Città di Bra

PIANO DI CLASSIFICAZIONE ACUSTICA

**VALUTAZIONE DELLE OSSERVAZIONI
PERVENUTE A SEGUITO DELL'AVVIO
DELLA PROCEDURA DI APPROVAZIONE**

(avviata il 11.08.2017
con avviso su B.U.R. Regione Piemonte n. 34 del 24.08.2017
e pubblicazione su Albo Pretorio del Comune di Bra n. 2366/2017)

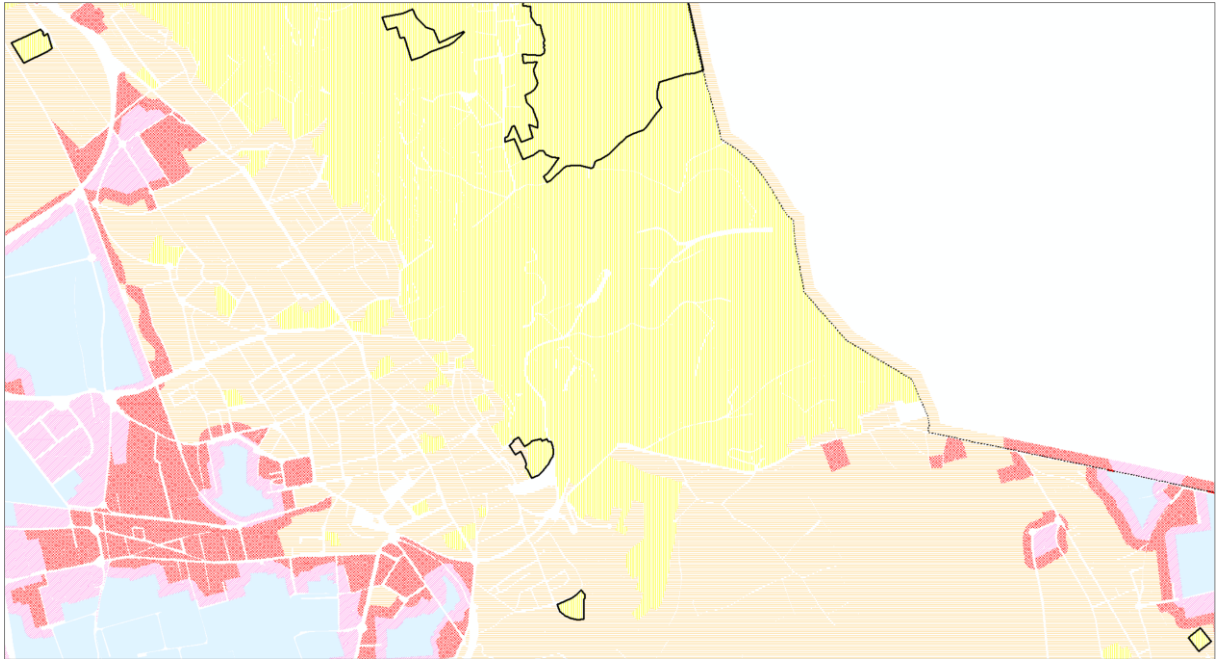
Tra i cambiamenti introdotti dalla nuova proposta di classificazione acustica, si evidenziano i seguenti aspetti, per cui si chiedono chiarimenti:

- a) si è rilevato una generale attribuzione della classe II ai ricettori sensibili (scuole e luoghi di culto), con un peggioramento rispetto alla passata classificazione acustica. Si chiede di rivedere la scelta effettuata, quantomeno per le scuole di nuova realizzazione o in progetto;
- b) interi nuclei frazionali sono stati portati dalla classe II alla classe III (Pollenzo, Riva, Falchetto, Tetti Milanesi). Si raccomanda l'applicazione della massima estensione possibile della classe II per le aree residenziali, per soddisfare il principio comunitario del mantenimento delle buone condizioni di qualità acustica ove presenti.

Si riporta quindi a seguire un estratto di mappa nel quale sono perimetrare tutte le aree che sono state oggetto di innalzamento dalla Classe Acustica I nel Piano di Classificazione Acustica vigente alla Classe Acustica II nel Piano in esame. Le aree evidenziate non comprendono aree per l'istruzione ma solo:

La classificazione acustica di tali aree, nel Piano in esame, è stata esplicitamente uniformata alla Classe Acustica II (classe attribuita da Piano vigente alla maggior parte delle aree di pari destinazione); tale criterio non è stato oggetto di osservazione.

Alla luce di quanto sopra, l'osservazione di cui al punto 3, parte a) non viene accolta per le seguenti motivazioni:

- non vi è peggioramento nella classificazione delle aree per l'istruzione rispetto al Piano di Classificazione Acustica vigente;
- il miglioramento della classificazione delle aree per l'istruzione rispetto al Piano di Classificazione Acustica vigente, al fine di ottenere una maggiore rispondenza alle indicazioni contenute nei Criteri Guida regionali, non è possibile in quanto contravverrebbe al divieto di creazione di accostamenti critici successivamente alla prima classificazione enunciato nella L.R. 52/2000;

- esiste un peggioramento nella classificazione acustica di due aree cimiteriali, per le quali si passa dalla Classe Acustica I nel Piano di Classificazione Acustica vigente alla Classe Acustica II nel Piano in esame; tale scelta trova tuttavia riscontro in un principio di coerenza con la classificazione delle aree cimiteriali maggiori, le quali sono già poste in Classe Acustica II nel Piano vigente.

[omissis: estratto di planimetria riferito all'area n. 431]

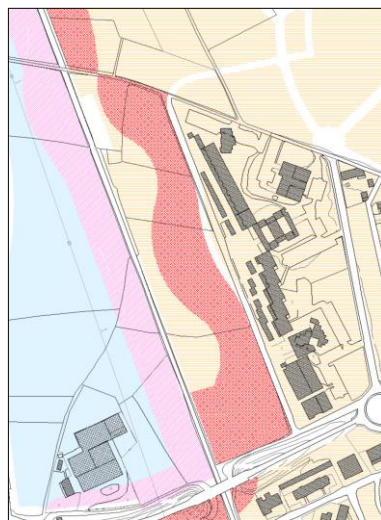
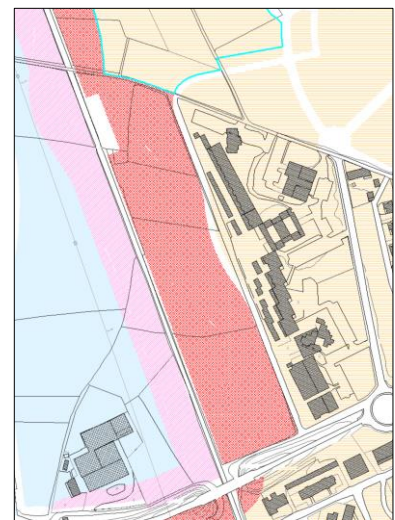
Il processo di omogeneizzazione condotto a fianco della Ditta Abet Laminati, in Strada Falchetto, ha portato ad ottenere un'area in classe IV di forma molto singolare, che non pare seguire alcun poligono di PRGC. La situazione risulta ancor più anomala a seguito dell'inserimento della fascia cuscinetto, come evidenziato nella seguente immagine.

Per mero errore materiale, l'area n. 431 è stata posta in Classe Acustica III, anziché Classe Acustica IV. L'osservazione è corretta, conseguentemente si provvederà alla correzione degli elaborati come illustrato negli estratti di piano riportati a seguire.

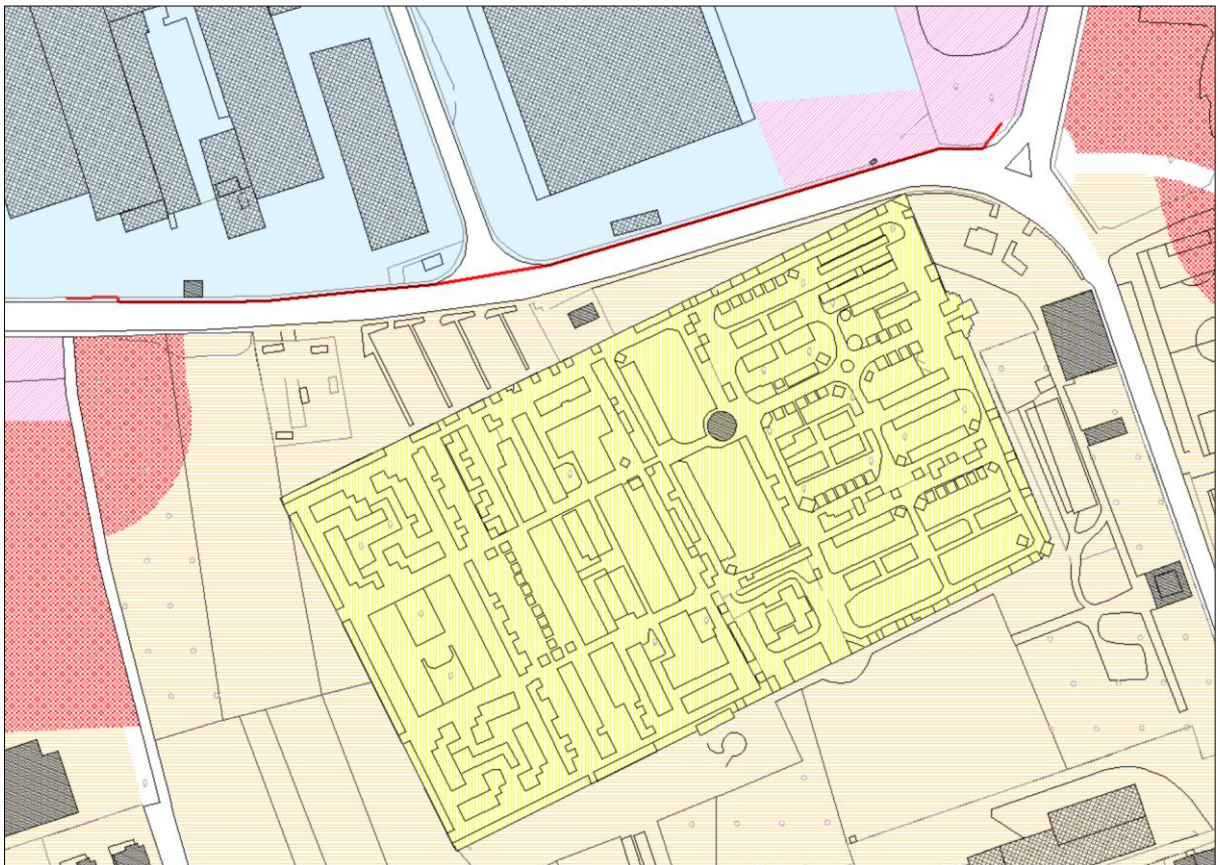
Con la nuova zonizzazione sono stati inseriti due accostamenti critici nuovi, all'interno del territorio comunale, procedura vietata dalle linee guida regionali. Non è più stato evidenziato l'accostamento critico a nord dell'area cimiteriale. Per tutti si rammenta comunque l'obbligo di predisposizione del piano di risanamento.

- l'accostamento riguardante la zona servizi per l'istruzione compresa nel SUE 2024, per il quale si rimanda all'analisi dell'osservazione al punto #7;
- l'accostamento lungo via Monviso, in corrispondenza del Cimitero Urbano, evidenziato nell'estratto riportato a seguire.

In merito all'accostamento lungo via Monviso, occorre osservare che né la destinazione urbanistica né la classificazione acustica delle aree in accostamento hanno subito variazioni, ma solo la modalità di inserimento delle fasce cuscinetto nell'ambito della Fase IV del procedimento di classificazione: non si

tratta pertanto di nuovo accostamento critico, bensì di diversa rappresentazione e soluzione di un accostamento già presente al momento della prima classificazione.

La diversa modalità di inserimento delle fasce cuscinetto nell'ambito della Fase IV del Piano di Classificazione Acustica oggetto di osservazione deriva dalla volontà di non contravvenire all'indicazioni di cui al §2.6 dei Criteri per la classificazione acustica del territorio approvati con D.G.R. 6 agosto 2001, n. 85-3802, dove si stabilisce che tali fasce devono essere "delimitate da confini paralleli e distanti almeno 50 metri".

L'osservazione della Provincia evidenzia la sovraordinazione del divieto di creazione di accostamenti critici successivamente alla prima classificazione enunciato nella L.R. 52/2000 al divieto di realizzare fasce cuscinetto di ampiezza inferiore a 50 m enunciato nei Criteri per la classificazione acustica del territorio approvati con D.G.R. 6 agosto 2001, n. 85-3802.

L'osservazione è condivisibile, conseguentemente si provvederà alla modifica degli elaborati con l'eliminazione dell'accostamento critico ed il ripristino delle fasce cuscinetto presenti nel Piano di Classificazione Acustica vigente.

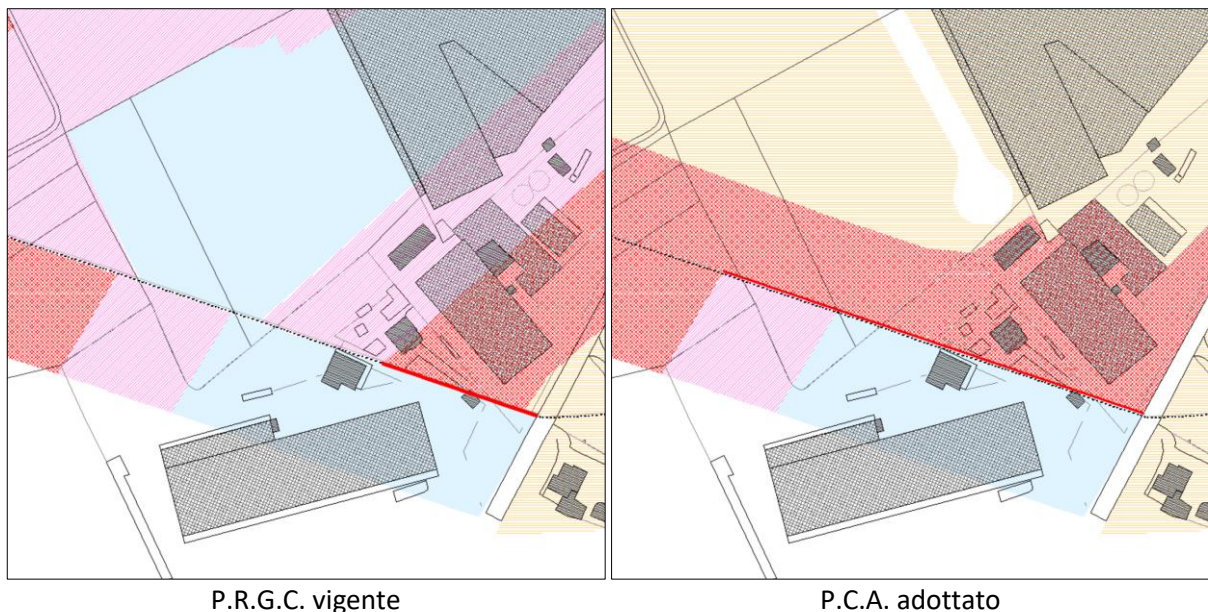
Per quanto concerne gli accostamenti critici con i comuni limitrofi, codesta Spett.le amministrazione ha precisato che quello con Pocapaglia verrà risolto in sede di revisione del PCA del comune stesso, mentre nulla ha precisato in merito a quello con Cherasco. Si raccomanda pertanto di prendere i necessari contatti anche con quest'ultimo comune.

Entrambi gli accostamenti critici con i comuni limitrofi sono già presenti nel vigente Piano di Classificazione Acustica.

L'estensione dell'accostamento critico al confine con il Comune di Pocapaglia evidenziato nel Piano oggetto di osservazione è invariata rispetto al Piano di Classificazione Acustica vigente. L'estensione dell'accostamento critico al confine con il Comune di Cherasco, evidenziato nel Piano oggetto di osservazione è aumentata rispetto al Piano di Classificazione Acustica vigente, passando da circa 70 m a circa 180 m, così come illustrato negli estratti di mappa riportati a seguire.

Si precisa che la variazione dell'estensione dell'accostamento non deriva tuttavia da una trasformazione del territorio avvenuta in contrasto con il Piano di Classificazione Acustica vigente, ma al contrario dal fatto che tale piano teneva in considerazione delle prospettive di trasformazioni del territorio poi non verificatesi mentre il Piano di Classificazione Acustica in corso di approvazione, così come il nuovo P.R.G.C. alla base del medesimo, rispecchiano più fedelmente l'uso attuale e consolidato delle aree in questione.

Si provvederà nella relazione illustrativa di una precisazione relativa a quanto illustrato.
